Commune de Daverdisse

Compte rendu de la réunion de CLDR du 5/07/2022

Avant-projet d'aménagement du cœur de Porcheresse

Adaptation des plans

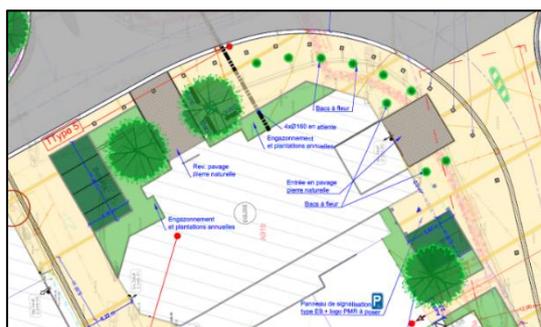
1. **Harmonisation des teintes** des effets de porte et de la zone centrale, afin que les conducteurs se rendent compte que l'on arrive au centre du village. Le ton sera une ocre rosée.

2. Adaptation de la zone de **stationnement** au sud :
- Suppression de 2 places ; le trottoir en pierre bleue devant le presbytère est maintenu.
 - Modification de l'orientation de certaines places (stationnement en long)
 - Ajout de plus de végétation.
 - Des range-vélos et une borne de rechargement vélos seront également installés à proximité de l'abribus.
- Cela permet de dégager de l'espace pour l'accès à la ferme et de laisser de la place sur l'accotement pour les piétons.

3. Maintien des **aménagements existants** côté habitations.
Il faudra peut-être récupérer des différences de niveaux.

4. Ajout de bacs de **plantations** et de **bancs** près de l'entrée de l'église. Les emplacements précis et le choix de mobilier pourront être adaptés par la suite.

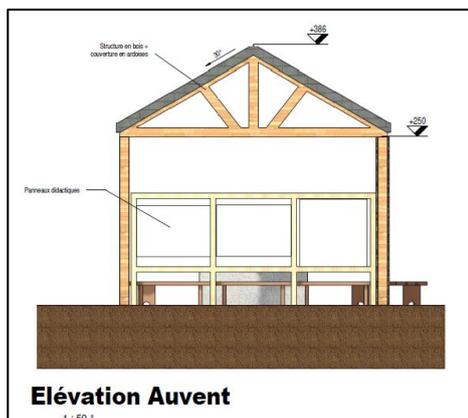
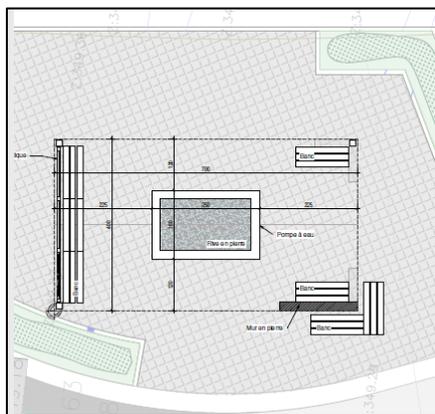
5. Réduction de la pente de toiture de l'**auvent** (30° à la place de 45°). Cette modification est faisable avec un certain type d'ardoises et est autorisée au point de vue urbanistique pour la région. La structure reste ouverte afin d'éviter de couper la vue des voisins et de diriger le regard vers l'église. Elle est étudiée afin d'être la plus aérée possible, avec les panneaux didactiques en perpendiculaire à l'habitation afin de réduire l'impact visuel au maximum. Le **bac** utilisé pour le lavoir sera identique à celui exposé devant la maison de village. Et des plantations seront intégrées, afin d'induire un cheminement sécurisé pour les piétons, en dehors de la voirie.

6. Les **dalles gazon** rondes permettent plus de béton et facilitent l'accès piéton (stabilité et aisance pour la marche). Les objectifs de cet espace sont la polyvalence et la multifonctionnalité, afin qu'il ne soit pas utilisé uniquement pour du parking. De nouveau, des modifications seront toujours possibles.
